日本原子力研究開発機構の大洗研究所廃棄物管理施設の設計及び工事の方法の変更認可申請に係る追加説明について（令和元年6月6日 新基準適合性審査チーム） 資料1—4に対する回答

【竜巻】

○ 事業変更許可申請書においては、竜巻影響に対するハード対策として、「消火設備のうちガス消火設備については、屋外等に敷設している配管の損傷を防止するための設備を設ける。」としていたが、本申請のガス消火設備配管類には損傷を防止するための設備は設けないのか。
・屋外等に敷設している配管の影響評価を詳細に説明のこと。
・縮小損失の断面積の比0.3と圧力損失（損失係数）0.34の根拠を説明のこと。
・評価結果及び理由を表形式にまとめること。

図-1 固体廃棄物減容処理施設東側の樹木の植生状況

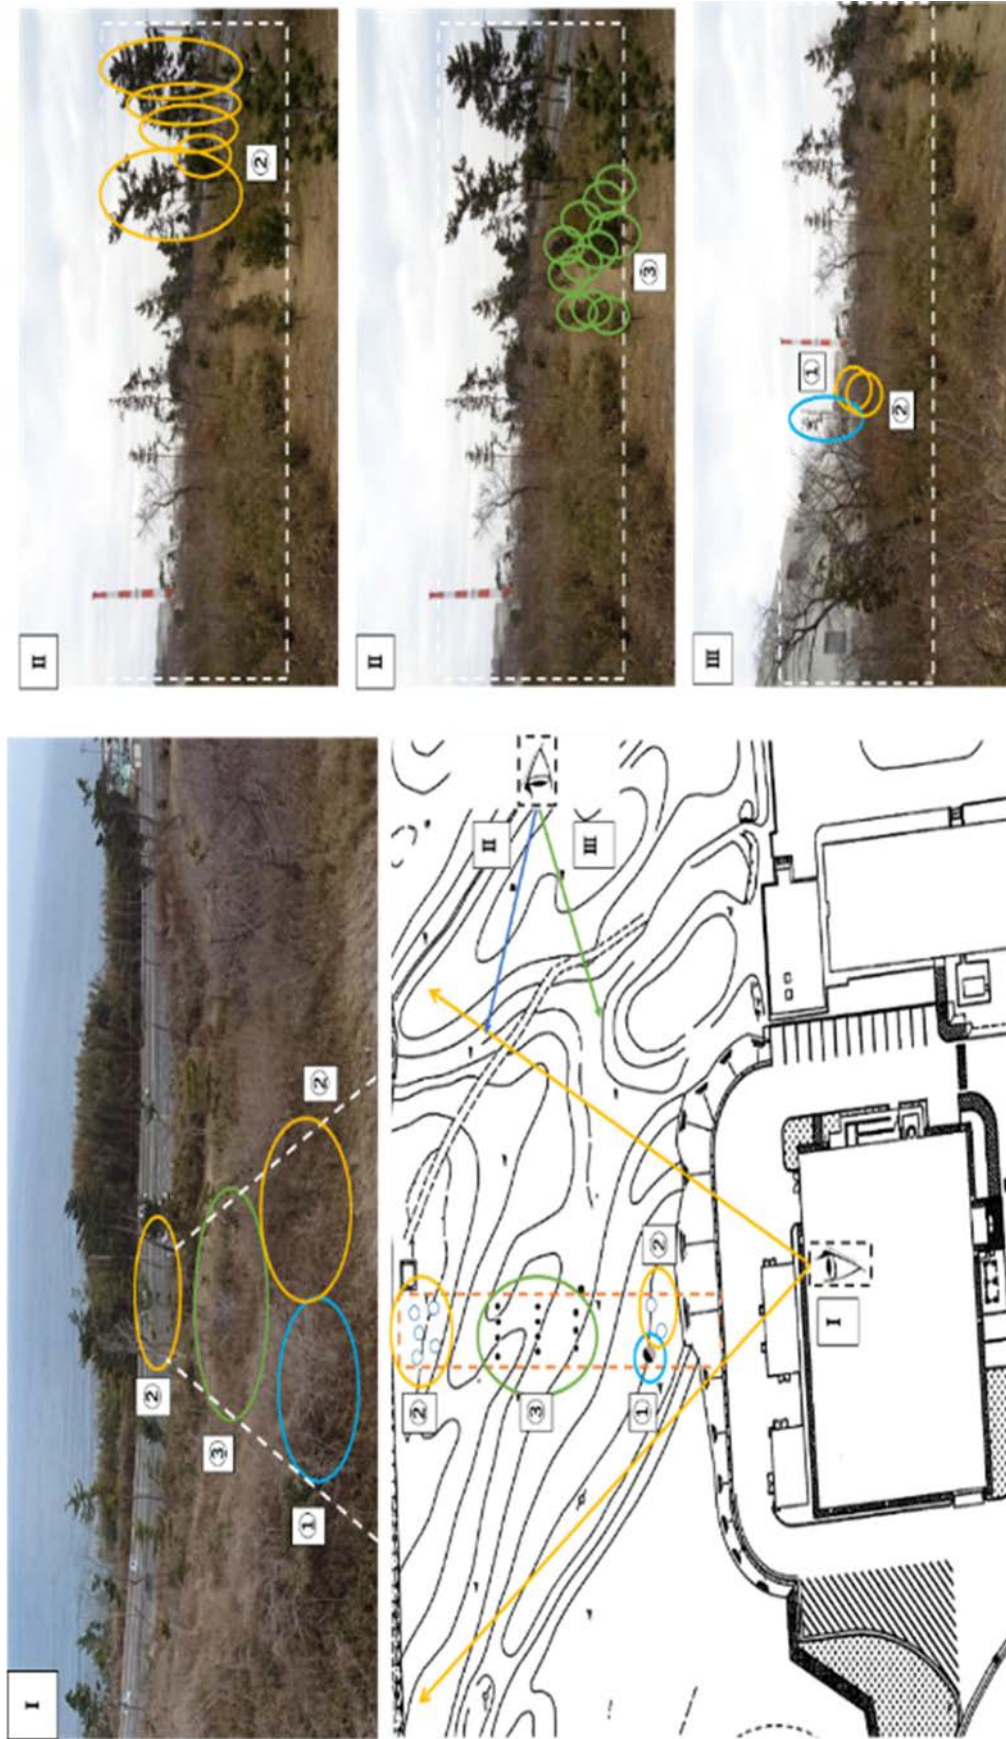
| ○ 樹冠率を事業変更許可申請書の0.3 から0.067 に変更していることについて、周辺の森林の状況を踏まえてその妥当性を示すこと。 |
| ・ 設工認に記載の樹冠部面積46m ² の算出根拠を説明のこと。 |

調査の結果、樹木の位置、本数及び樹木の大きさから樹木の密集度が最も高い範囲の樹冠率は、樹幹率は、0.067であり、樹冠率0.3を下回ることを確認した。

樹冠部面積の46m²は、東側の樹木の植生状況を現地調査し、密集度が最も高い範囲の樹木の樹冠部（樹木の上部の枝及び葉を含む。）の大きさより、①最大7.07m²（樹木の直径（長辺直径＝短辺直径）；3m×3m）が1本、②最大3.15m²（樹木の楕円直径；4m×1m）が7本、③最大1.54m²（樹木の直径（長辺直径＝短辺直径）；1.4m×1.4m）が11本から、樹冠部の合計面積（①x1本+②x7本+③x11本）として46m²を算出している。

溶融固化体移送台車の火炎防護対策

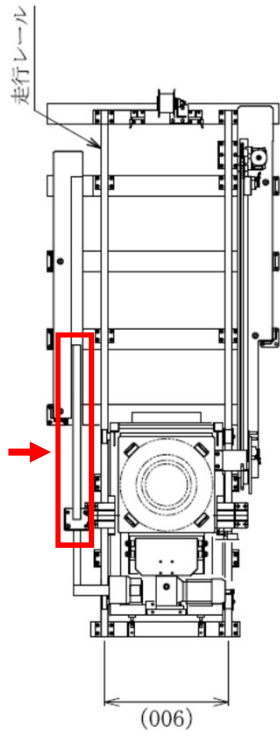
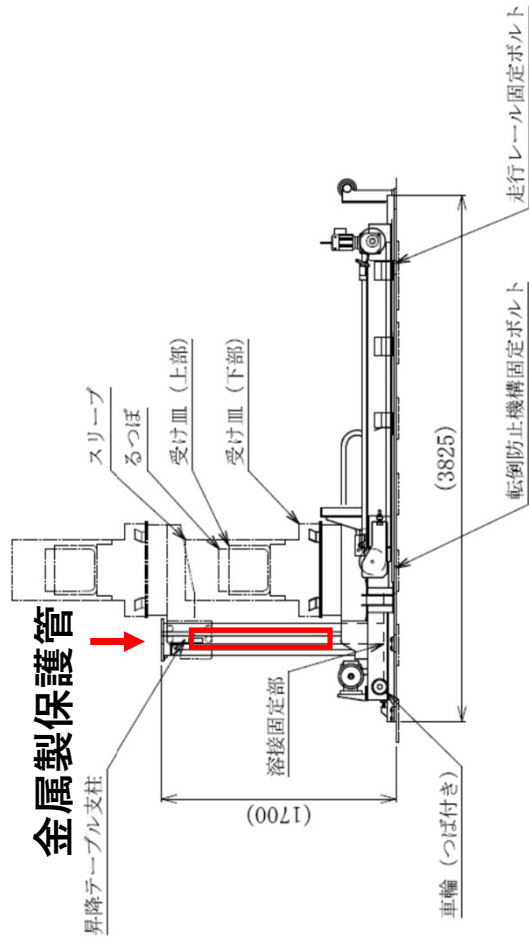
○ 基準適合性の説明において、「実用上可能な限り」、「原則として」、「やむを得ず」との記述があるが、所定の火災防護対策を取らない場合は、その理由、対象となる設備や具体的な代替の火災防護対策を説明すること。

焼却溶融炉の直下にある溶融固化体移送台車については、駆動機構があり、この機構の作動に必要な電気ケーブルを設置する必要がある。このケーブルは難燃性の材料を使用するため、やむを得ずの対策として、金属製カバー又は金属製保護管を敷設することとしている。

なお、金属製カバー及び金属製保護管は、漏えいした溶湯に対する保護ではなく、万一の飛灰や飛沫によるケーブルの保護を目的に設置している。焼却溶融炉は、構造上、受け皿を設けており、これが、溶湯の漏洩や飛灰、飛沫を防止する設計となっている。また、焼却溶融運転は、焼却溶融炉内（上限位置）で行う。焼却灰の回収及びるつぼの取り出しは、炉内の温度が常温になったことを確認後に焼却溶融炉外（下限位置）で処理した廃棄物を回収する設計となっている。このため、直接ケーブルに漏えいした溶湯がかかることはない。

図-1 排ガス処理装置（セル内フィルタ）の系統

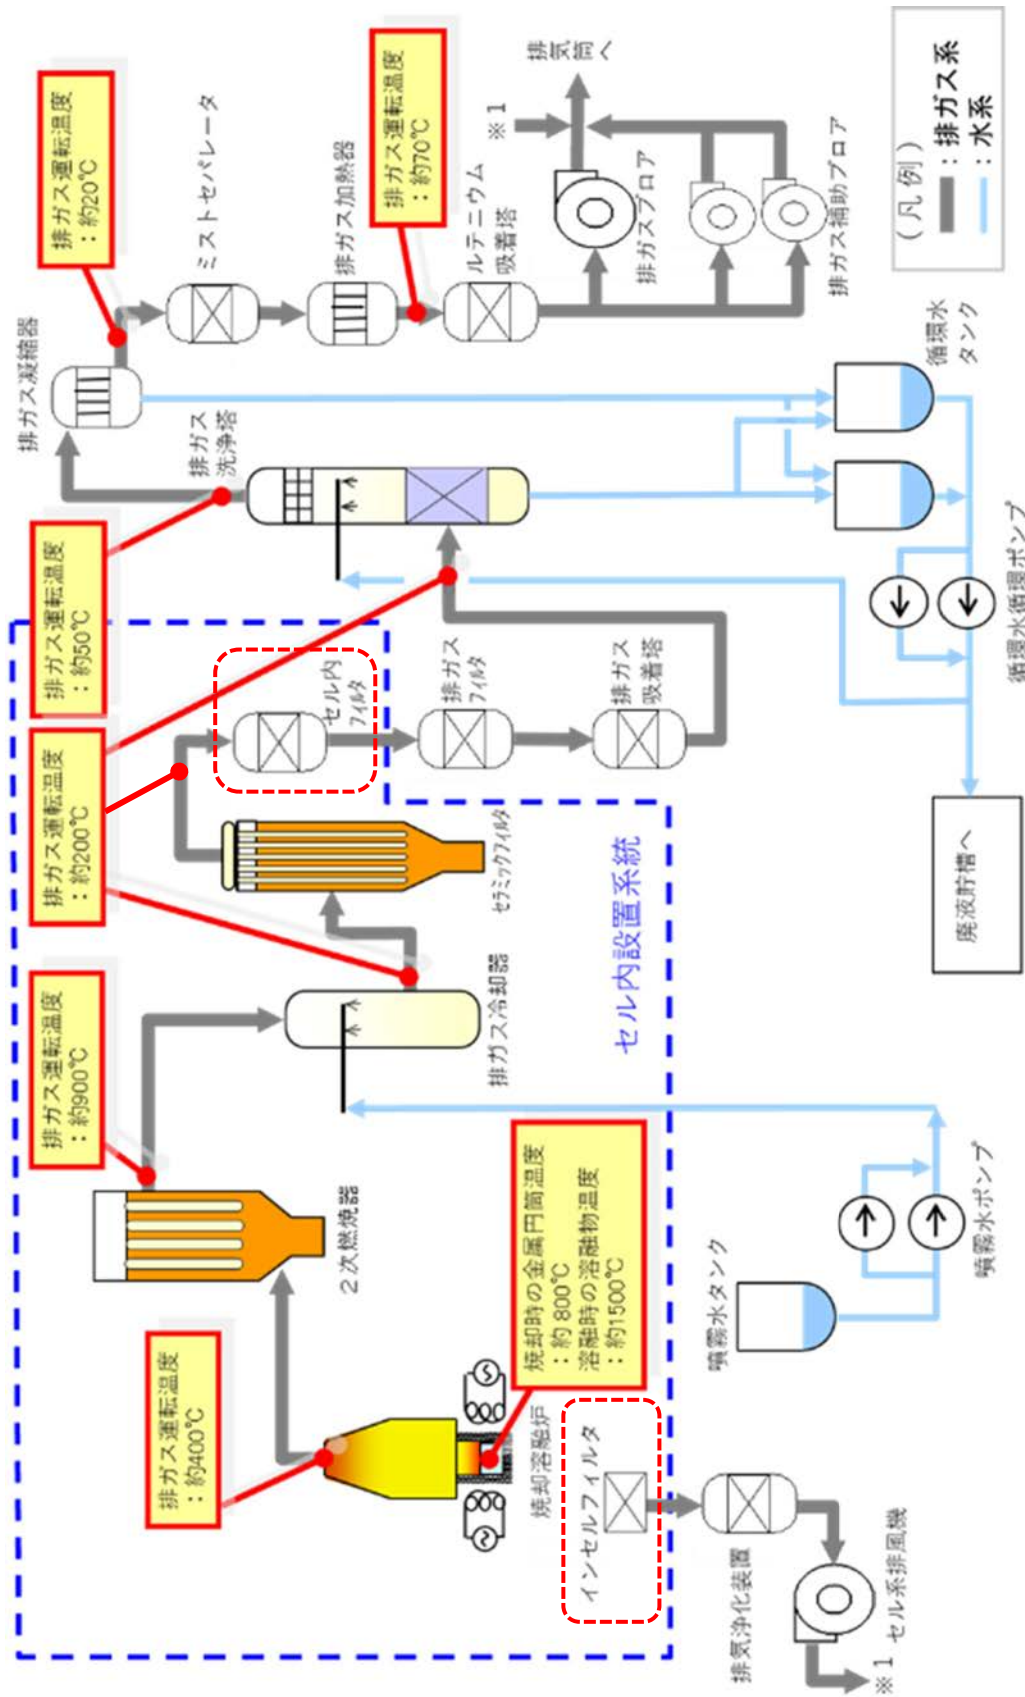
- 事業変更許可申請書（第四条-8）では、インセルフィルタは火炎防止型のフィルタを設けるとしているが、本-1-87 焼却溶融設備の排ガス処理装置のセル内フィルタは火炎防止型であるか説明すること。

セル内フィルタは、焼却溶融炉から発生する排ガスを処理対象としており、この排ガス系統は閉じられた系統である。

焼却溶融炉から発生した排ガスは、セル内フィルタに到達するまでに、2次燃焼器（出口温度：約900℃）及び水噴霧型の排ガス冷却器（出口温度：約200℃）を通過し、さらに耐火性を有するセラミックフィルタにてろ過されるため、セル内フィルタに火炎は到達しない。また、セル内フィルタの運転温度は約200℃であり、フィルタ（グラスファイバー製）の耐熱温度は250℃であるため、耐熱温度を上回ることはない。

なお、セル内フィルタは、合金製（NW6022）（厚み6mm）のケーシングで構成されており、ケーシングと内部のフィルタは接していない構造である。さらに、セル内フィルタ付近に可燃物を設置することはない。したがって、セル内で火災が生じたとしても内部のフィルタが損傷することはない。

排ガス処理装置（セル内フィルタ）の系統を図-1に示す。

固体廃棄物減容処理施設（OWTF）の管理区域における給排気設備の模式図

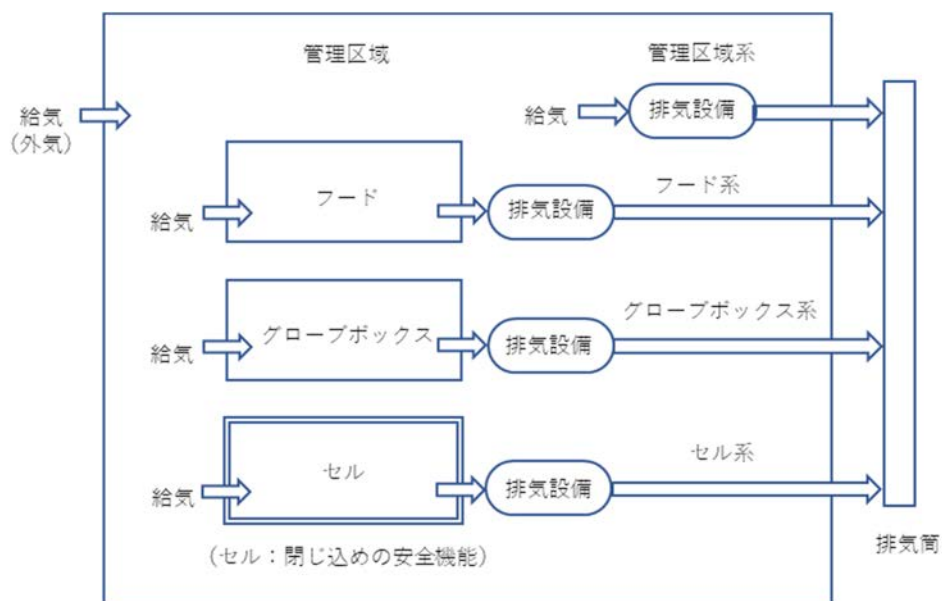
| ・ 防火ダンパーの免除により、高温の空気が下流に流れ、排風機の駆動性に影響を与えるのか説明のこと。 |

しかしながら、排気設備は系統内の使用最高温度は60℃であることから、火災による高温の空気が流入するなどした場合、排気浄化装置及び排風機の駆動に影響を及ぼす可能性がある。

施設管理者は、閉じ込めの安全機能であるセル系排気設備を維持したまま、管理区域系・フード系・グローブボックス系排気設備の停止を指示する。

施設管理者の指示を受けた作業員は、運転監視室にてセル系排気設備を維持したまま、管理区域系・フード系・グローブボックス系排気設備を停止させる。停止にかかる時間は、3分以内を想定している。

なお、排気設備の優先系統は、下位から管理区域系・フード系・グローブボックス系・セル系となっており、火災の発生状況にあわせて、管理区域系排気設備のみを停止させることも可能である。

図-1

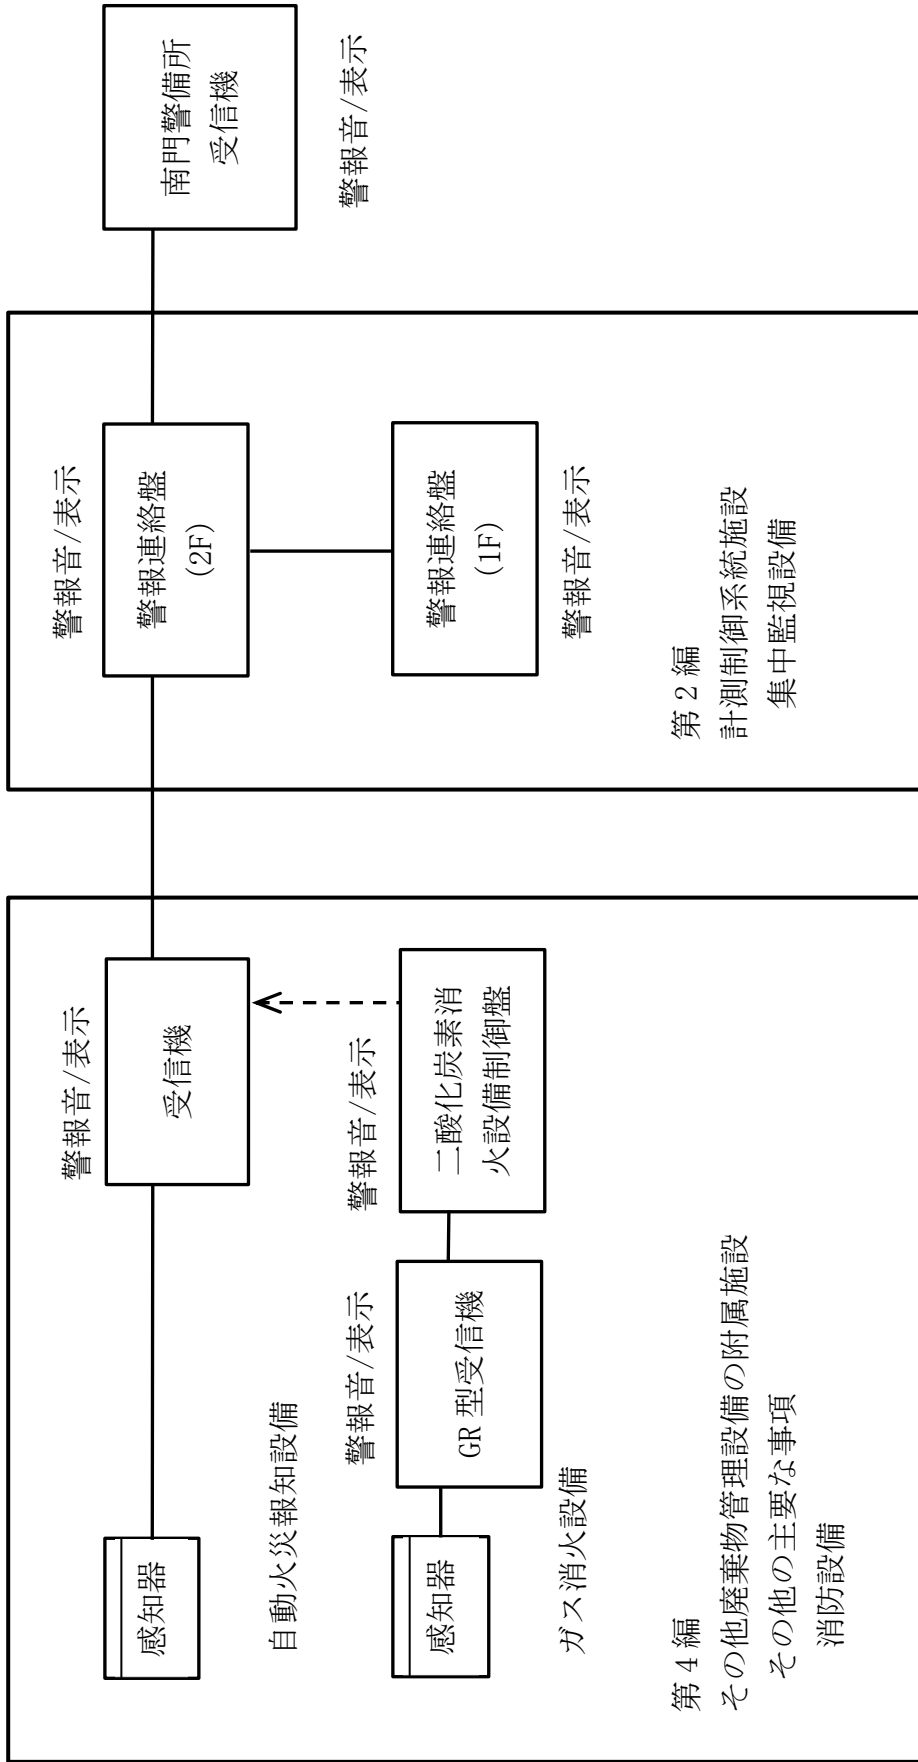
- 事業変更許可申請書（第四条-13）では、火災を検知した場合の火災信号は、固体廃棄物減容処理施設では、運転監視室及び警備所に送信し、警報盤に表示するとしているが、本申請において警備所に送信することを示すこと。

火災を検知した場合に火災信号を警備所に送信することを示すため、固体廃棄物減容処理施設の消防設備に、固体廃棄物減容処理施設の計測制御系統施設の集中監視設備と同様の記載を行う。また、検査項目及び検査に必要な情報を設工認に追加する。

具体的には、検査項目として、「系統検査」、「警報検査」を追加する。また、検査に必要な情報として、消防設備の設計条件及び仕様表に火災時に警報音が吹鳴し、表示されることの「警報表示項目」の追加。「南門警備所の配置図」及び設備の信号接続に係る「系統図」を設工認に追加する。

なお、固体廃棄物減容処理施設で火災を検知した際は、各部屋に設置している自動火災報知設備及びセル内に設置しているガス消火設備の感知器の信号を、2階運転監視室に設置している受信機に出力し、その後、固体廃棄物減容処理施設の主要な警報を集中的に表示するための計測制御系統施設の集中監視設備に接続し、2階運転監視室及びエントランスホールに表示するとともに、南門警備所に接続し、常時監視を行う設計としている。

自動火災報知設備と集中監視設備の系統を図-1に示す。

図-1 焼却溶融炉及び排ガス処理装置の系統

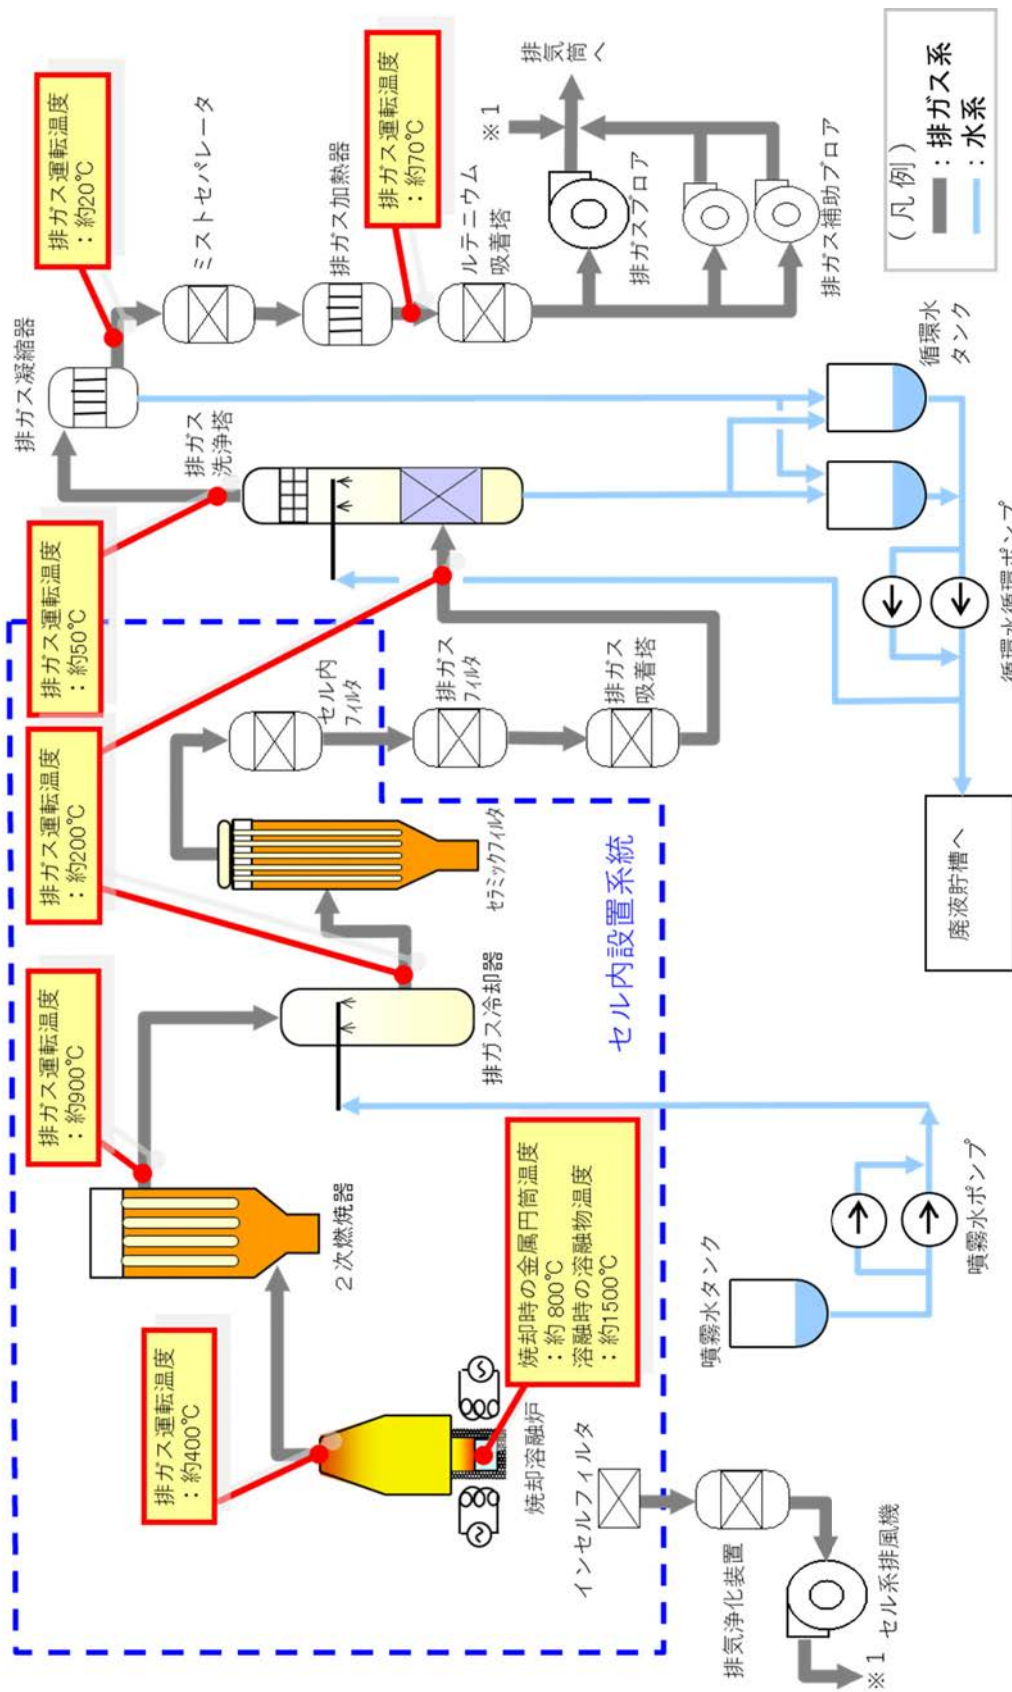
- 本-1-9 減容処理設備の焼却溶融炉、排ガス処理装置、溶融物を受けるるつぼ及び輻射熱を抑えるスリーブは、耐火性、耐熱性及び耐食性を考慮した材料を使用し、るつぼは溶融ごとに交換する設計とすることについて、詳細に説明すること。

焼却溶融炉本体は、その接ガス部および炉内壁にアルミナ質セメントを使用し、耐火性を有するものとしている。

排ガス処理装置は、焼却溶融炉後からルテニウム吸着塔までの各機器及び配管で構成されているが、そのうち焼却溶融炉後から排ガス洗浄塔までの接ガス部は、ハステロイ材を用いている。排ガス洗浄塔後からルテニウム吸着塔までは、ステンレス鋼（SUS304L）を用いている。

焼却溶融炉及び排ガス処理装置の系統を図-1に示す。また、焼却処理と溶融処理では、使用する機器が異なるため、焼却時における焼却溶融炉内の構造を図-2、溶融時における焼却溶融炉内の構造を図-3に示す。

図-1 保守用品の考え方に係るフロー図

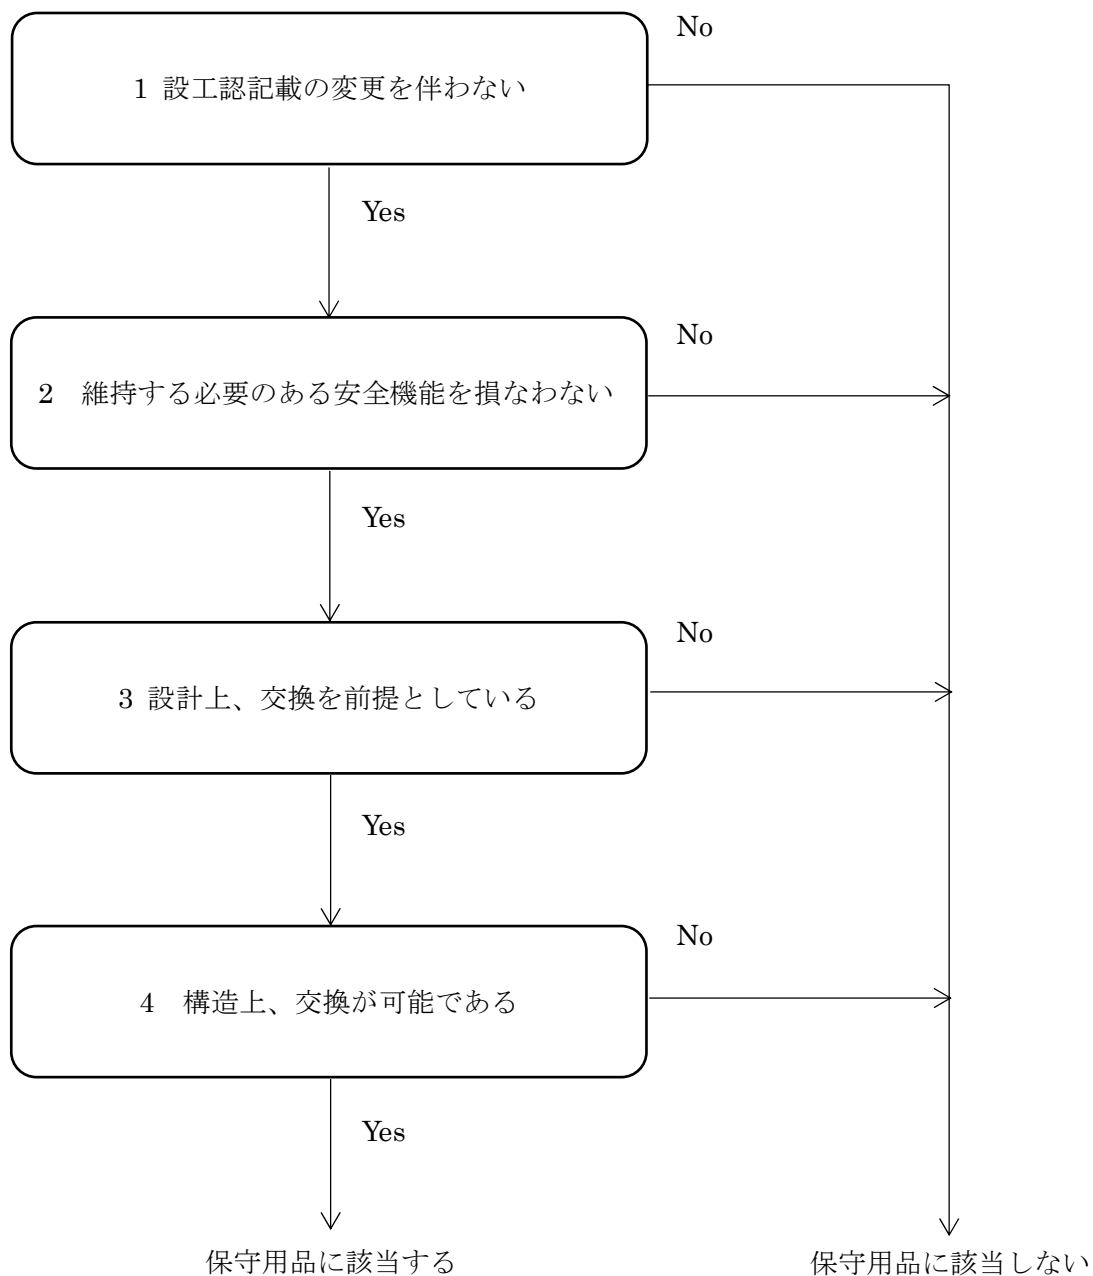
○ 設計及び工事の方法の認可申請設備機器の保守用品（取替えに設工認を必要としない設備機器）について、各設備の安全機能上の全体的な構成範囲を図面等で示した上で、保守用品の対象範囲及びその妥当性を示すこと。

・更新や交換等の基本方針、工事の定義について、資料に記載のこと。また、『試験研究用等原子炉施設及び核燃料施設に係る設計及び工事の計画の認可の審査並びに使用前確認等の進め方について』との適合性も説明のこと。

その観点で、保守用品は、以下を満足するものとして整理した。

- ・設工認記載の変更を伴わない
- ・維持する必要がある安全機能を損なわない
- ・設計上、交換を前提としている。
- ・構造上、交換が可能である

保守用品の考え方に係るフロー図を図-1に示す。また、本設工認申請書の保守用品に係る用途及び保守用品とした部品（一例）を補足-1に示す。
